耐火テープ冷媒タイプS IRTR-S 仕様変更

被覆金属管、ケーブルの防火区画貫通部材「耐火テープ冷媒タイプS IRTR-S」の仕様変更をいたします。

寸法図

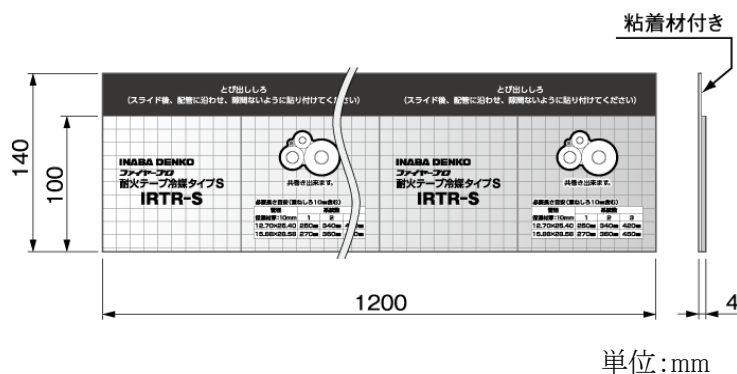
・熱膨張材、アルミガラスクロステープの幅を下記のとおり変更いたします。

変更箇所	現行品	新仕様品
熱膨張材	95mm	100mm
アルミガラスクロステープ*	125mm	140mm
